VIGTIGT - Vigtig produktinformation Problem med IPX1-klassificeringssymbol på mærkat

IPX1-klassificeringssymbol trykt på forskellige spolemærkater

figur 1. Eksempel på mærkat, der viser IPX1-symbol (rød boks)

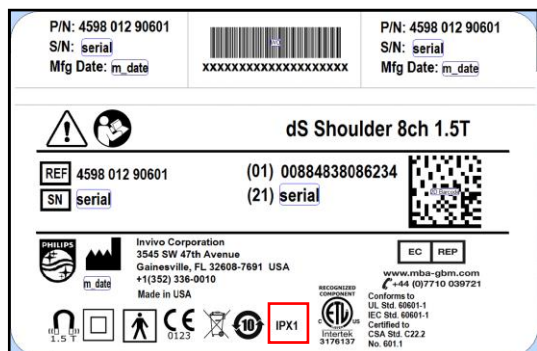
Der er registreret en unøjagtighed på en spolemærkat på en række Philips Shoulder- og NeuroVascular-spoler. Specifikt er mærkaterne fejlagtigt påtrykt et IPX1-klassificeringssymbol. IPX-klassificeringer vedrører beskyttelse, som produkter har mod vandindtrængning. Denne type klassificering er ikke et krav til de berørte spoler og påvirker ikke udstyrets ydeevne. Denne vigtige produktinformation skal informere dig om følgende:

For at opsummere denne meddelelse indeholder mærkningen på de berørte spoler, der er angivet på side 2 i denne meddelelse, et forkert udskrevet symbol: IPX1 (se figur 1 for et eksempel). Produktkravene til disse spoler kræver ikke denne type klassificering. Der opstod desværre en fejl, som medførte, at dette symbol blev medtaget på produktmærkaten. Medtagelsen af dette klassificeringssymbol påvirker ikke disse spolers form, pasform eller funktion, og det udgør ingen risiko for brugerens eller patientens sikkerhed.

PLANLAGTE TILTAG HOS PHILIPS	Der implementeres korrigerende og forebyggende tiltag for at sikre, at denne type manglende overensstemmelse ikke opstår i fremtiden. Der foretages øjeblikkelige korrektioner for at fjerne IPX1-symboler fra mærkater til fremtidig brug. <p>Denne meddelelse distribueres til kunder, der har berørte produkter installeret.</p>			
YDERLIGERE INFORMATION OG SUPPORT	Hvis du har brug for yderligere information eller support i forbindelse med dette problem, er du velkommen til at kontakte din lokale Philips-repræsentant: <p>Telefon 80 30 30 35</p> <p>Email philips.service@philips.com</p>
